エンジン(エンジンヒューズボックス)に関するリコール情報

リコール届出一覧表

リコール開始日	平成24年4月26日
リコール届出番号	外 - 1836
届出者の氏名又は名称	ブショー・シトロエン・ジャパン株式会社 代表取締役 上野 勝 (本店・支店・ラース共同) (製作番名: オートモビル・シトロエン) (問い合わせ先: 0120-55-4106 シトロエン)
不具合部位(部品名)	エンジン(エンジンヒューズボックス)
基準不適合状態にあると認める構造、装置又は性能の状況及びその原因	エンジンルーム内のエンジンヒューズボックスにおいて、車両製造工程で電源供給線の固定端子を過大なトルクで締め付けたものがある。そのため、そのままの状態で使用を続けると、固定端子が破損して接続不良を起こして、エンストし、再始動が出来なくなるおそれがある。
改善措置の内容	全車両、当該接続部の締め付けトルクを確認し、過大なトルクで締め付けられていた場合、エンジンヒューズボックスを交換し、電源供給端子を正確なトルクで締め付ける。
不具合件数	0 件
事故の有無	なし
発見の動機	本国メーカーからの情報による。
使用者:電話にて通知する。 自動車分解整備事業者:対象台数が極めて少数であり、全ての使用者を把握しているので、機関団等への掲載は行わない。 対策実施車両:対策済車両には、エンジンヒューズボックスの上部に黄色のマーキングを実施し、運転者席側ドア脇部のドアロックストライカ付近に外-1836のステッカーを貼付する。

改善箇所説明図

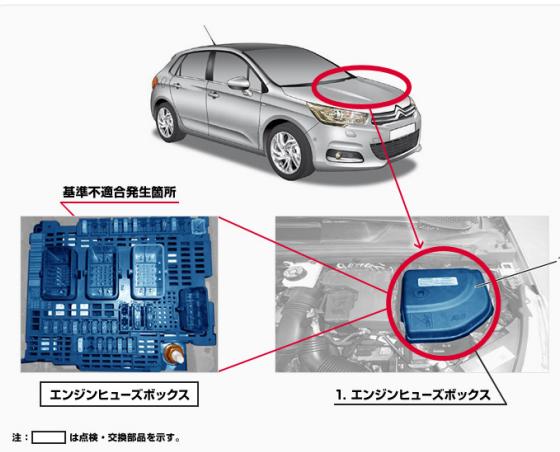
エンジンルーム内のエンジンヒューズボックスにおいて、車両製造工程で電源供給線の固定端子を過大なトルクで締め付けたものがある。そのため、そのままの状態で使用を続けると、固定端子が破損して接続不良を起こして、エンストし、再始動が出来なくなるおそれがある。

全車両、当該接続部の締め付けトルクを確認し、過大なトルクで締め付けられていた場合、エンジンヒューズボックスを交換し、電源供給端子を正確なトルクで締め付ける。

対策済車両にはエンジンヒューズボックス上部に黄色のマーキングを実施する。
